( 仮称 ) 厚 沢 部 風 力 発 電 事 業  
環 境 影 響 評 価 方 法 書

補 足 説 明 資 料

令和6年7月

厚沢部風力開発株式会社

図 1 風力発電機の外形図

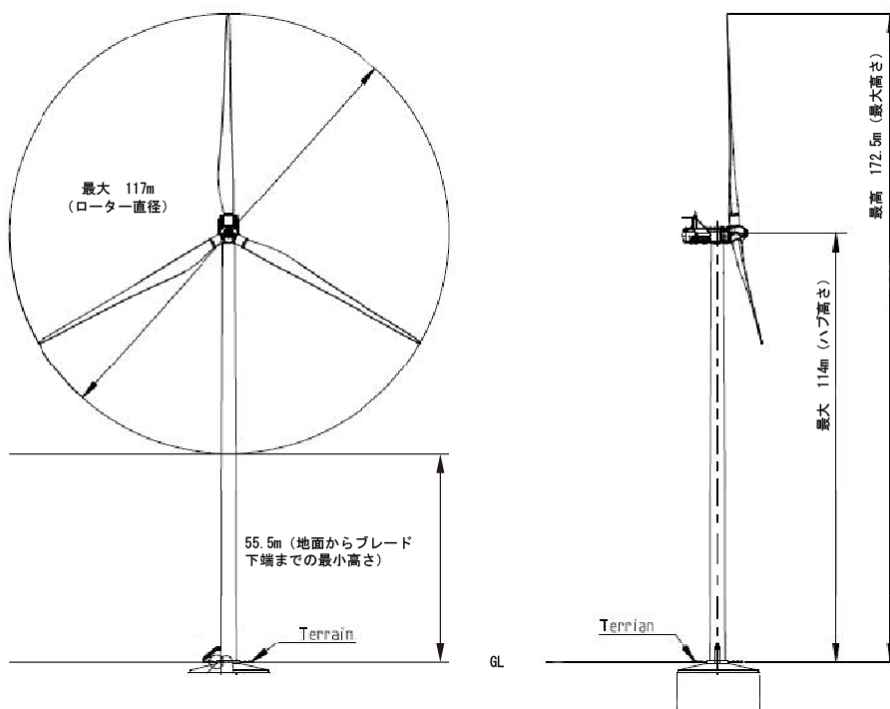
図 2. 2-4 に風力発電機の概略図がありますが、図の地面からブレード最下端までの長さが短すぎるのではないのでしょうか。景観の印象に影響するのでロータ直径とハブ高さの比をもう少し正確に書いてください。ちなみにブレードの最下端を地上 50m 以上と高くする理由は何でしょうか。

修正した風力発電機の概略図を図 1 に示します。風力発電機については、近年、単機出力の大型化の傾向があり、単機出力の小さな風力発電機はメーカーにても生産を終了する動きがあります。単機出力の大型化に伴い、ハブ高さ及びブレード長についてもより高く又は長くなっており、効率的に発電を行うためにも、ハブ高さは高く設定いたしました。したがって、ブレードの最下端も 50m 以上に設定されております。

図2 風況の状況

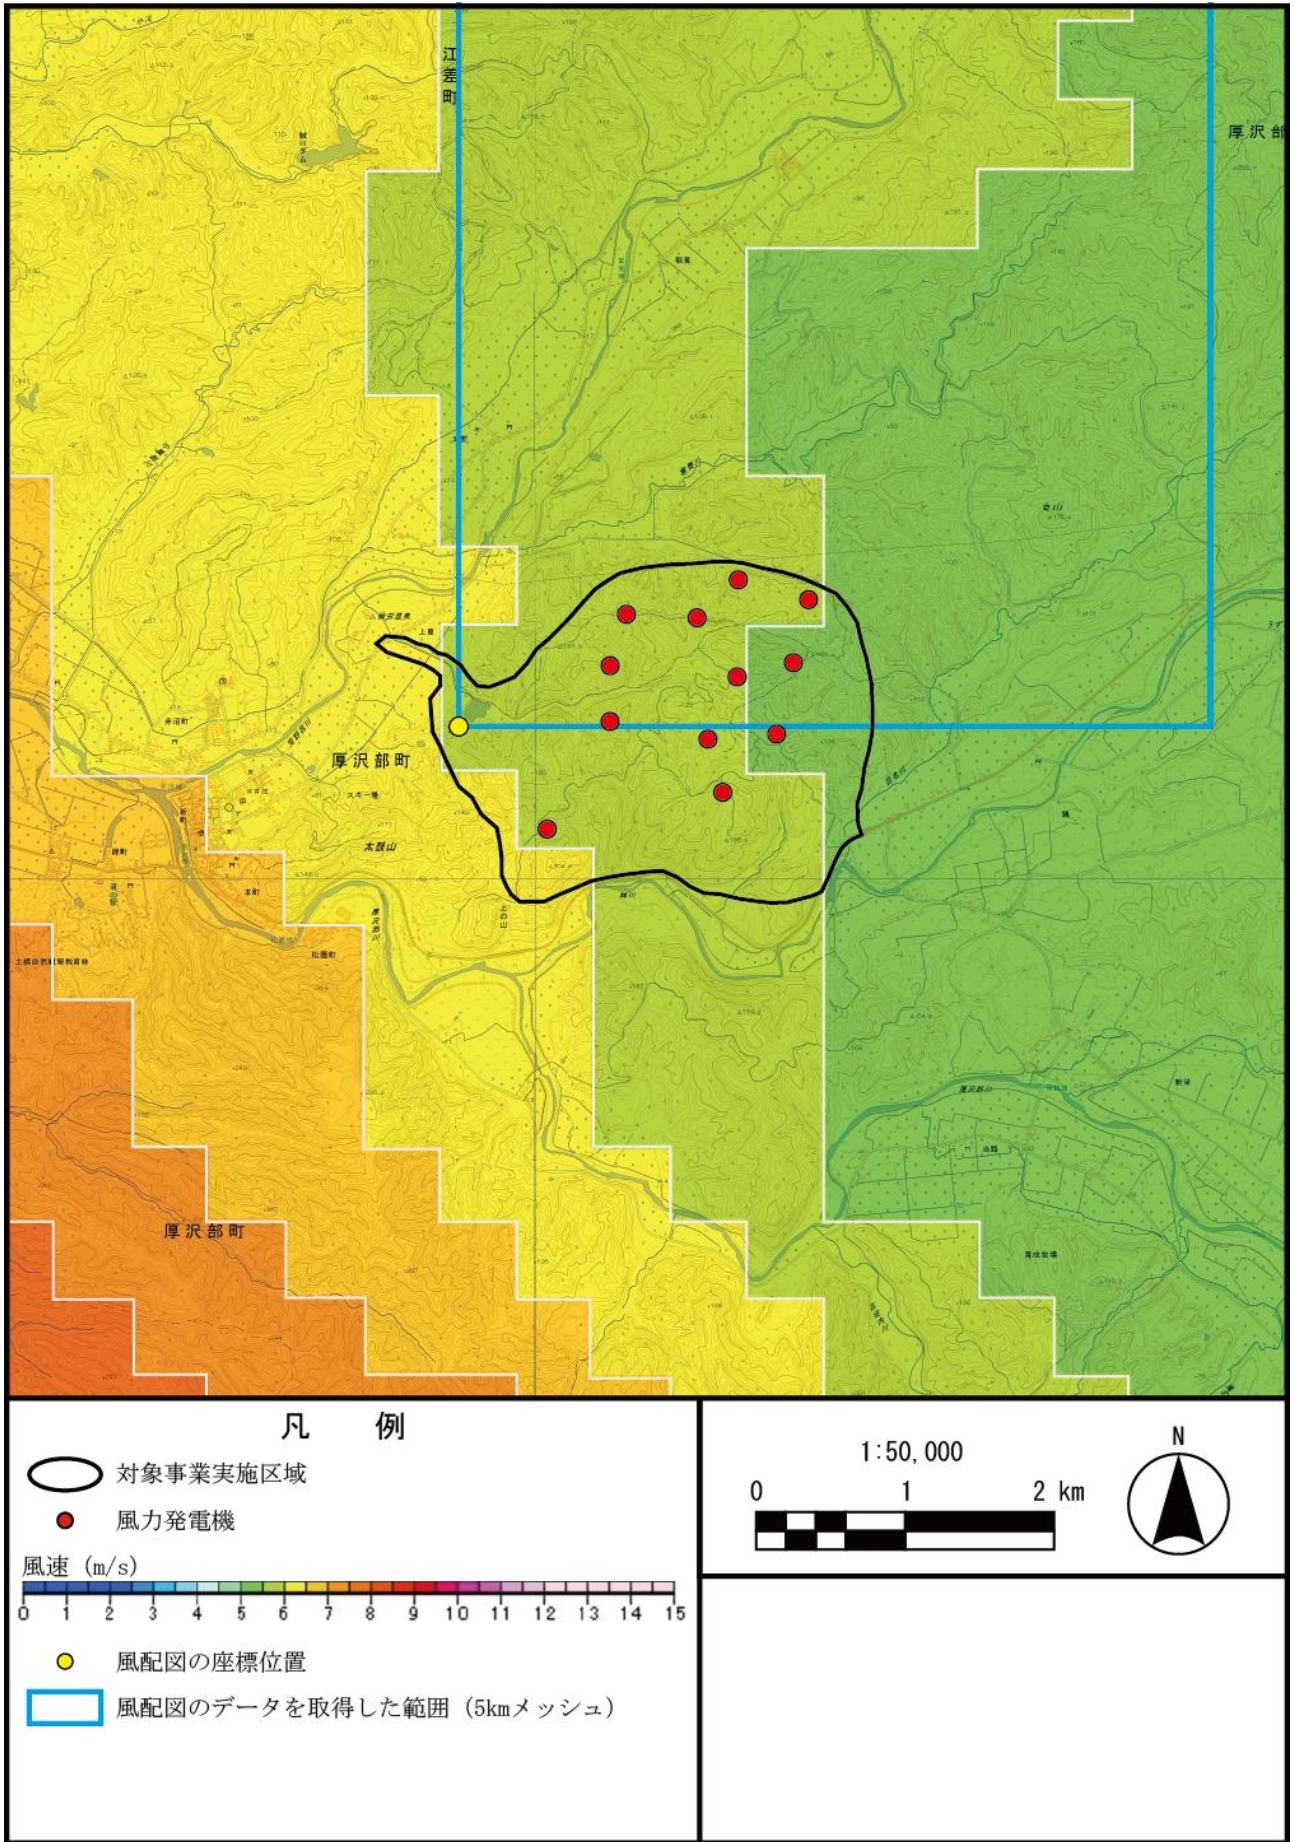
図 2. 2-15 の右上にある風配図はどここの位置のものでしょうか。

図 2 の図中にお示しいたしました。
